**AVIS RELATIF À LA PROTECTION
CONTRE LES EVENTUELS EFFETS NOCIFS ET NUISANCES
PROVOQUÉS PAR LES RAYONNEMENTS NON IONISANTS
GÉNÉRÉS PAR DES ANTENNES ÉMETTRICES STATIONNAIRES**

Commune : AISEAU-PRESLES - Exploitant : PROXIMUS

Référence exploitant : 71PDL_02

Rapport n° 1708 / 2025

Figure 1 : Vue en plan des lieux de séjour et des points de contrôle

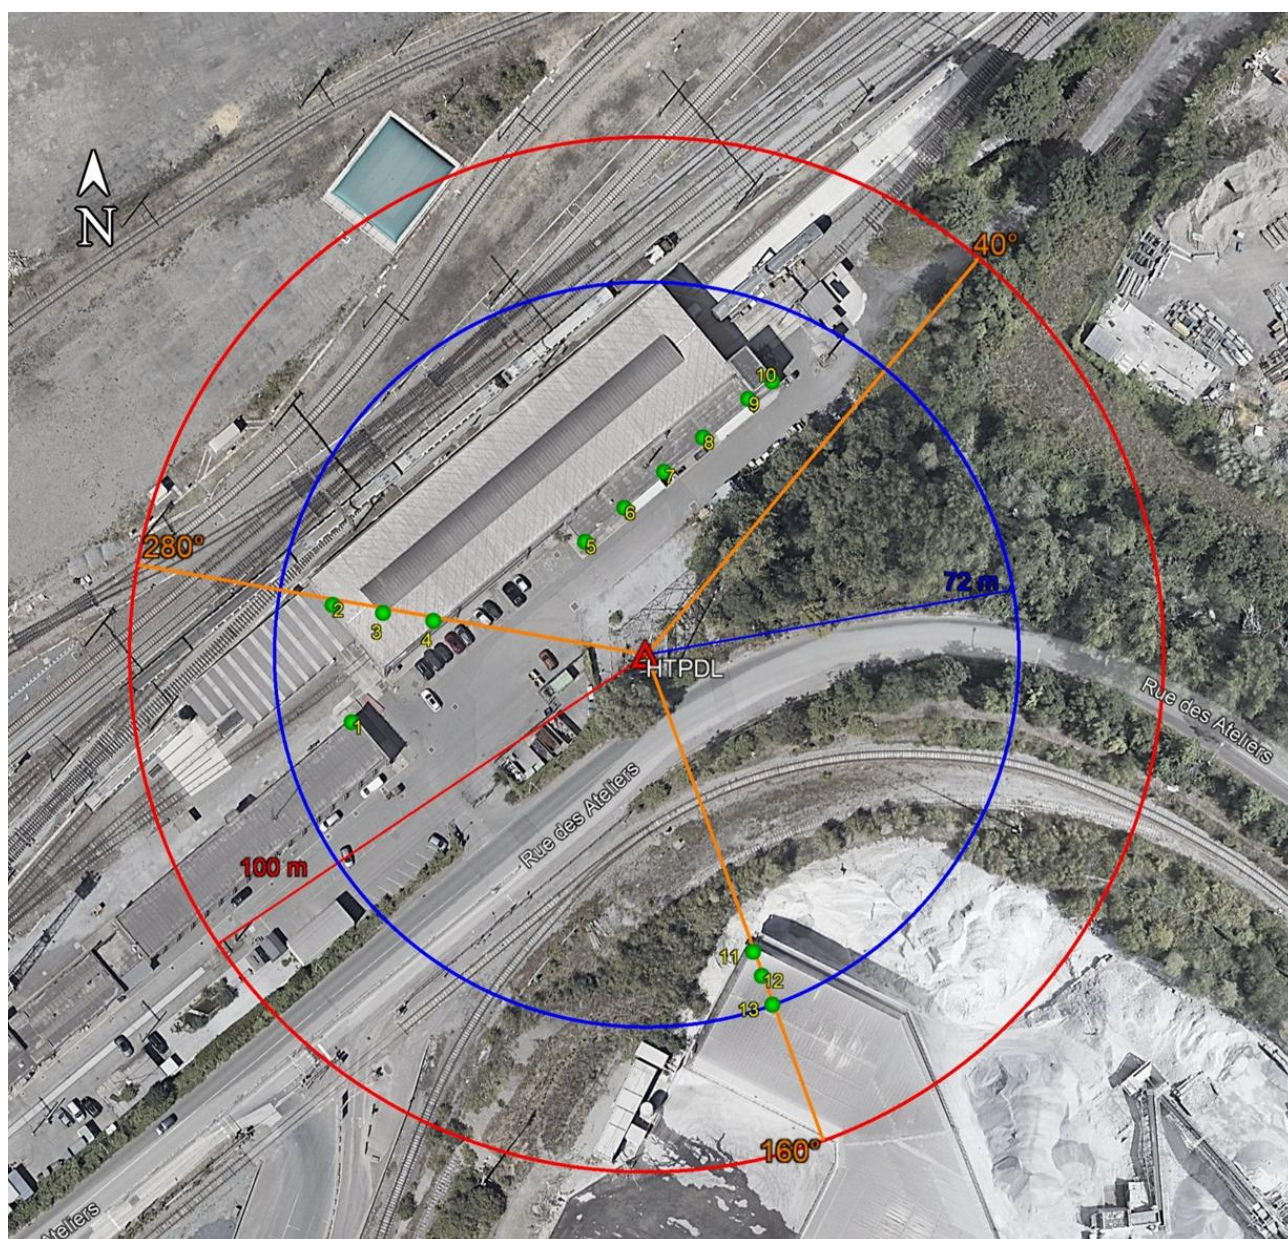
N° point de contrôle	LS	Atténuation (dB)	Indice d'exposition relatif à la limite par installation IE_i
11	LS11	3,0	0,987
12	LS11	3,0	0,963
13	LS11	3,0	0,873
2	LS2	3,0	0,266
4	LS2	3,0	0,112
3	LS2	3,0	0,098
1	LS1	3,0	0,061
10	LS2	3,0	0,056
9	LS2	3,0	0,055
8	LS2	3,0	0,043
7	LS2	3,0	0,022
6	LS2	3,0	0,013
5	LS2	3,0	0,013

En ce qui concerne les antennes de l'installation mentionnées dans le tableau 1, la distance maximale à laquelle la limite pourrait être atteinte, à l'extérieur, est égale à 99,7 m. S'il n'y a pas de LS à une distance inférieure, les antennes respectent forcément la limite d'immission.

Dans le cas des LS situés à l'intérieur des bâtiments, une atténuation d'obstacle est prise en compte et il en résulte que la distance maximale à laquelle la limite pourrait être atteinte se réduit à 71,6 m.

Figure 2 : Vue en plan des installations d'antennes dans un rayon de 300 mètres autour de l'installation faisant l'objet de la demande d'avis

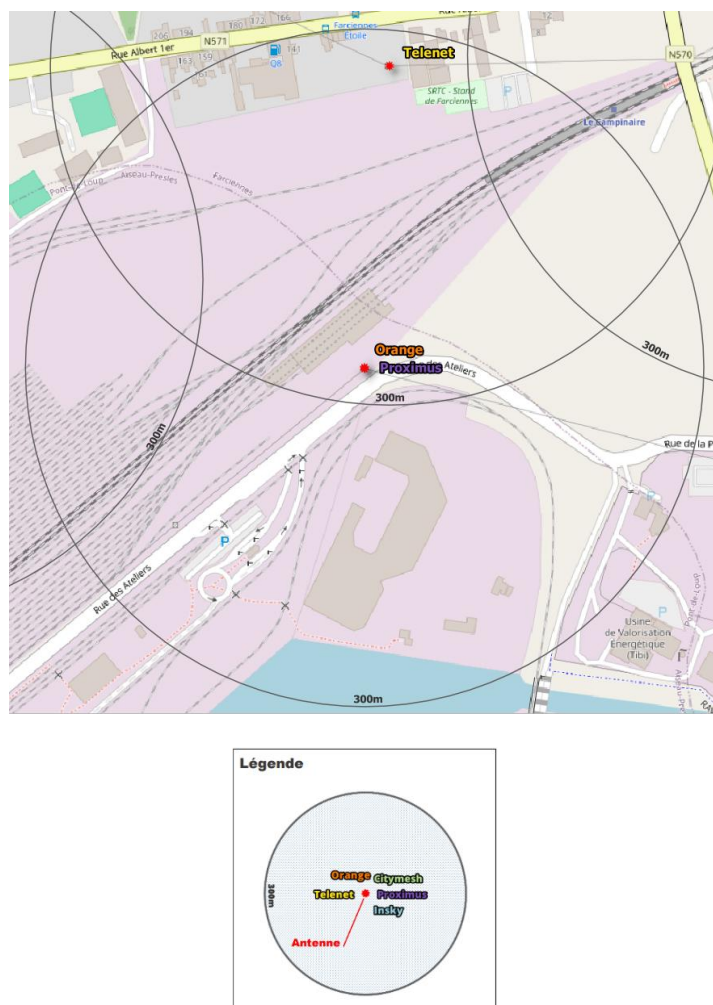
- a) il y a au plus 4 installations d'antennes émettrices stationnaires présentes dans la zone d'évaluation de 300 mètres de rayon représentée dans la figure 2, y inclus l'installation référencée dans le paragraphe 2 : la limite cumulative définie à l'article 4, §2 du décret est nécessairement respectée dans les lieux de séjour à l'intérieur de la zone d'évaluation de 300 mètres de rayon ;

- b) il y a exactement 5 installations d'antennes émettrices stationnaires présentes dans la zone d'évaluation de 300 mètres de rayon représentée dans la figure 2, y inclus l'installation référencée dans le paragraphe 2 et il existe, pour 3 ou 4 de ces installations, un avis attestant le respect de la limite abrogée de 3 V/m : la limite cumulative définie à l'article 4, §2 du décret est nécessairement respectée dans les lieux de séjour à l'intérieur de la zone d'évaluation de 300 mètres de rayon ;

- c) dans tous les autres cas, il a été vérifié que la limite cumulative définie à l'article 4, §2 du décret n'est pas dépassée dans les lieux de séjour sur base du nombre d'installations localisées dans la zone d'évaluation de 300 mètres de rayon représentée dans la figure 2, de leur localisation ainsi que des données inscrites dans la figure 1 et au paragraphe 4 du présent avis et dans les avis attestant le respect de la limite par installation ou de la limite abrogée de 3 V/m relatifs aux autres installations reprises dans la figure 2.

Compte tenu des considérations ci-dessus, il apparaît que l'intensité du rayonnement électromagnétique généré, dans les lieux de séjour situés dans un rayon de 300 mètres autour de l'installation référencée dans le paragraphe 2, par l'ensemble des antennes émettrices stationnaires de l'ensemble des exploitants du même site d'antennes émettrices stationnaires respecte la limite fixée à l'article 4, § 2 du décret.
